LuK Service Info

Part Nr. 233 0040 10 – 310/330mm TGU6

Model: TEMIS 630X & 630Z

TB1061

Info: New design / Neues Design / Nouvelle conception / Nuevo diseño / Nuovo disegno / Nuovo segno

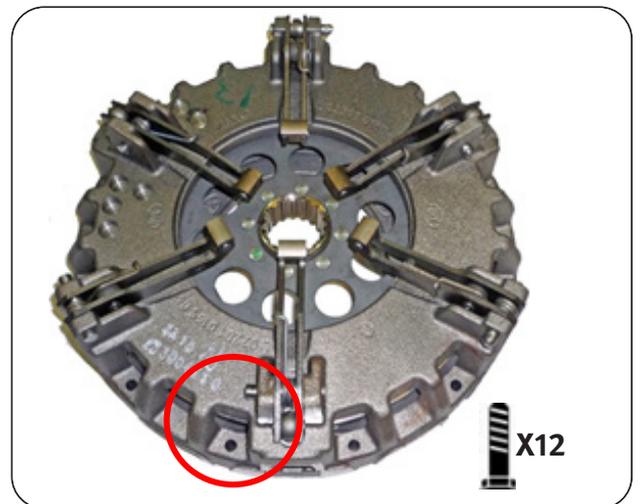
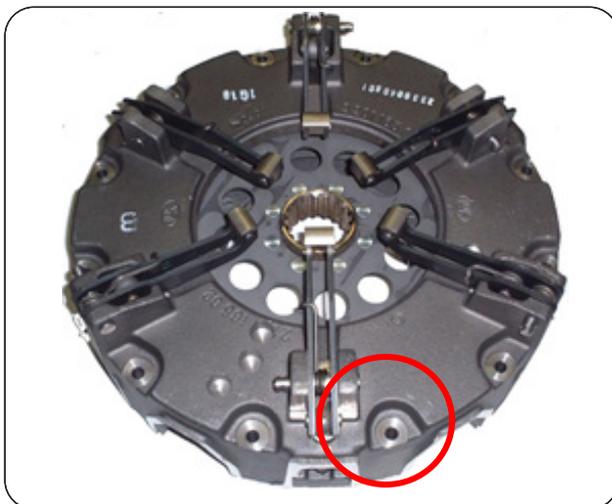
This new design utilises the latest clutch technology, using a vented housing for improved cooling and heat dispersal. Fully interchangeable with existing clutches with no modifications required to vehicle or flywheel. A new fixation bolt set 411 0195 10 12 x M8 x 1.25 x 65mm + Conical washer is supplied with new designs to accommodate the lower housing.
